技術通知 78K0/Fx2 マイクロコントローラ	発行番号	ZBG-BG-08-0002号	1/3	
	発行日	2008年7月3日		
	発行元	NEC エレクトロニクス株式会社 マイクロコンピュータ事業本部 自動車システム事業部 第一ボディソリューション開発グループ		
文書分類	<input type="radio"/> 使用制限事項	<input type="radio"/> バージョン・アップ	<input type="radio"/> ドキュメント誤記訂正	<input type="radio"/> その他
関連資料	78K0/FC2 ユーザーズ・マニュアル	資料番号：U17555JJ3V0UD00 (第3版)		
	78K0/FE2 ユーザーズ・マニュアル	資料番号：U17554JJ3V0UD00 (第3版)		
	78K0/FF2 ユーザーズ・マニュアル	資料番号：U17553JJ3V0UD00 (第3版)

2. 通知内容

78K0/Fx2 マイクロコントローラについて、下記制限事項の追加がございます。

図1 LVION フラグを1から0にした時に発生する例

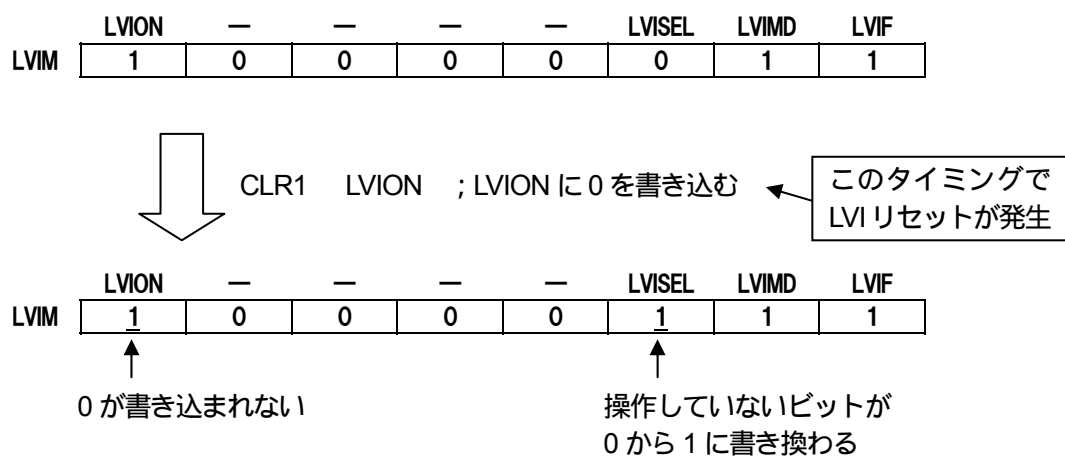
低電圧検出回路(LVI)によるリセットと、LVI の動作を設定するレジスタ(LVIM、LVIS)への書き込みが競合した場合、競合したレジスタの書き込み可能なビットが“1”になる場合があります。その結果、以下の2つの現象が発生します。

- ・ 電圧検出が V_{DD} から EXLVI 端子入力の電圧検出に切り替わる。
- ・ LVI の検出電圧が設定値よりも小さい値となる。

図1にLVION フラグを操作した場合に発生する例を示します。

以下の2つのソフトウェアの対策を実施することで制限事項を回避できます。

LVI をリセットに設定した場合、以後 LVIM レジスタ、LVIS レジスタに書き込みを行わないでください。

LVIM、LVIS レジスタへの設定を行う前に LVIM のビット 7 (LVION) が "0" であることを確認して、LVIS、LVIM の順で設定してください。LVION が "1" だった場合は LVIM、LVIS への設定は行わないようにしてください。この対策により外部リセット入力、POC リセット、ウォッチドッグタイマ(WDT) リセットの場合は LVIM、LVIS の設定を行い、LVI リセットの場合は LVIM、LVIS の設定を行いません。

図2 LVI リセットと LVIM レジスタへの書き込みの競合例

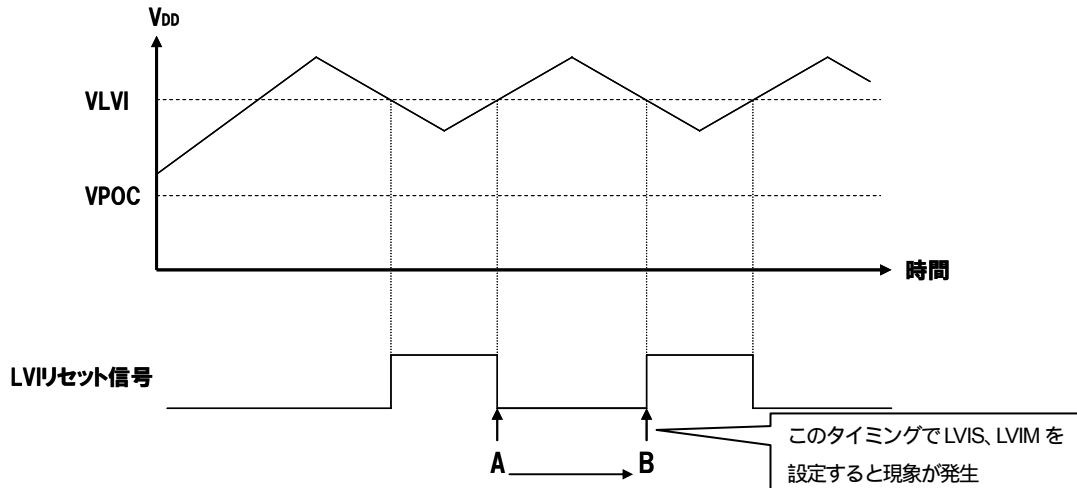
LVI 検出電圧(VLVI)付近で VDD 電圧が揺れた場合、LVI リセットが何度も発生します。リセット解除後、必ず LVIM と LVIS を初期設定するプログラムの場合、LVI リセット解除のタイミング(図 2 の A)から LVI リセット発生のタイミング(図 2 の B)と、リセット解除から LVIM、LVIS を初期設定するまでの時間が一致した場合、本現象が発生します。

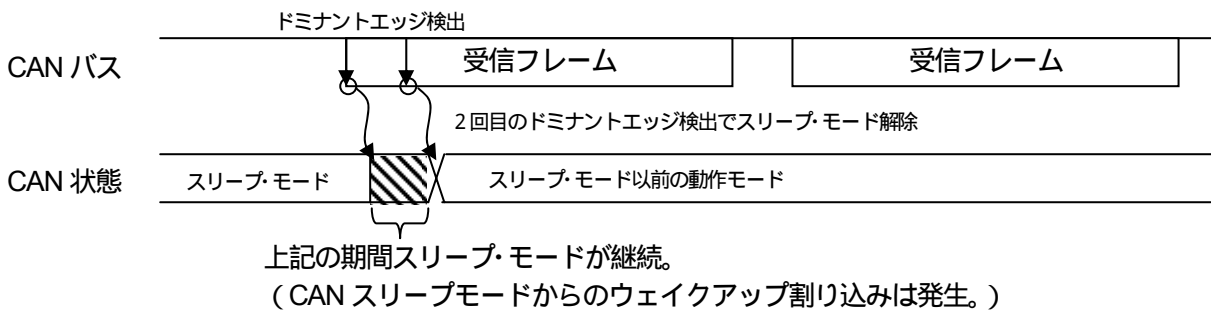
CAN バス変化による SLEEP モードの自動解除が次の CAN バス立下りまで遅れます。CAN スリープ・モード状態から、CAN 受信端子(CRXD)のドミナントエッジ(レセプブからドミナントへのCANバス変化)を検出して、その時点で SLEEP モードが自動解除されず、次のドミナントエッジ到来時に自動解除される場合があります。

大変申し訳ございませんが、本件は制限事項とさせていただきます。以下のフローのように、CAN スリープ・モードを使用する場合、ウェイク・アップ割り込みが発生した後に、ソフトウェアにより CAN スリープ・モードを解除 (PSMODE0 ビットのクリア)して下さい。

図 1 - 1 高速内蔵発振器停止 動作開始時または STOP モード解除後に制限事項の対象となる範囲

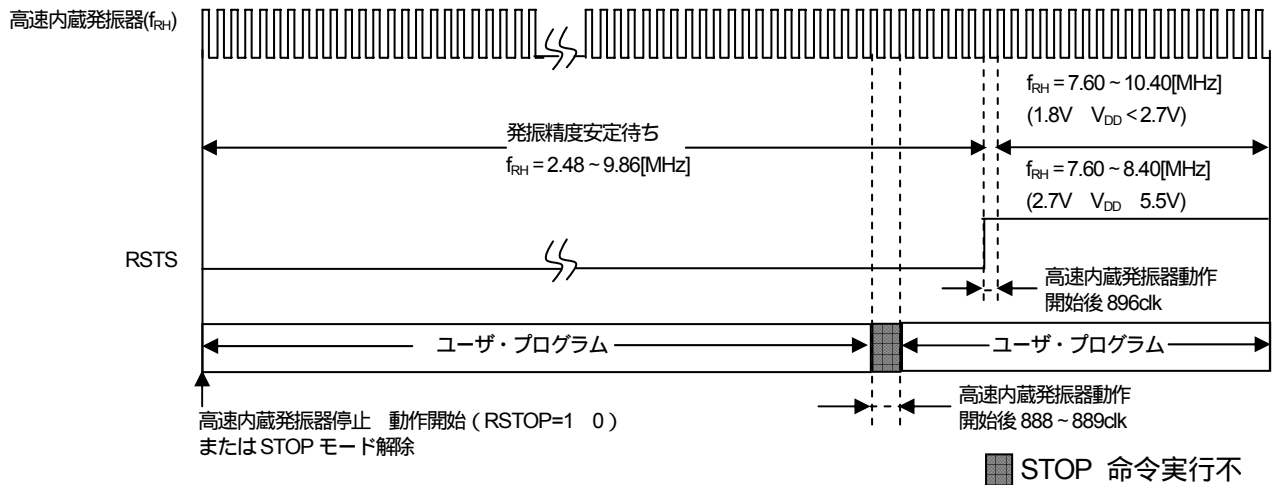
高速内蔵発振器 (f_{RH}) を CPU クロック (f_{CPU}) として使用しているお客様で、高速内蔵発振器が発振安定 ($RSTS = 1$) する前に、下記のタイミングで STOP 命令を実行する場合に対象となります。

- ・ 高速内蔵発振器停止 ($RSTOP = 1$) 動作開始時 ($RSTOP = 0$) から高速内蔵発振器 888 ~ 889 クロックの1クロックの期間
- ・ STOP モード解除時から高速内蔵発振器 888 ~ 889 クロックの1クロックの期間
- ・ POC 以外でリセット解除を行った場合、リセット処理完了から 408 ~ 701 クロックの期間 (POC 以外のリセットとは、WDT リセット、LVI リセット、外部リセット端子入力によるリセット)

高速内蔵発振器が発振安定状態となるタイミング(RSTS=0 1)とSTOPモードへの移行が競合する場合、STOPモードへの移行が正常に行われず、下記の現象が発生します。

- ・ 割り込みによるSTOPモードからの復帰ができなくなる。
- ・ 高速内蔵発振器が停止しないため、通常のSTOPモードより消費電流の値が150~400[uA]程度大きくなる。

ソフトウェアに下記の対策のいずれかを施すことで本現象を回避可能です。

RSTS=1となっていることを確認後、STOP命令を実行する。

STOP命令実行のタイミングを制限事項の対象となる範囲外に変更する。

図2-1 フラッシュ・メモリ・プログラミング・モード引き込みの種類

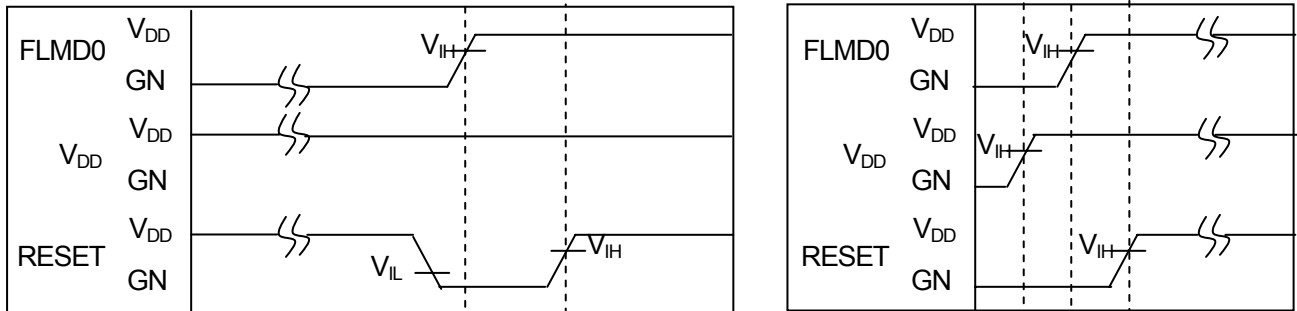
ユーザ・プログラム実行から、電源電圧を POC 検出電圧 ($V_{POC} = 1.59[V] \pm 0.15[V]$) まで下げずにフラッシュ・メモリ・プログラミング・モードへ引き込む際の外部 RESET 端子によるリセット期間が 1950[ms]より短い場合、下記現象が発生する場合がございます。

- ・リセット解除した瞬間に POC リセットが発生し、正常にフラッシュ・メモリ・プログラミング・モードに移行しない。そのため書き込み処理が行われず、ユーザ・プログラムが実行される。

フラッシュ・メモリ・プログラミング・モード引き込み時の外部 RESET 端子の制御において、1950[ms]以上のリセット期間を確保することで本現象を回避可能です。
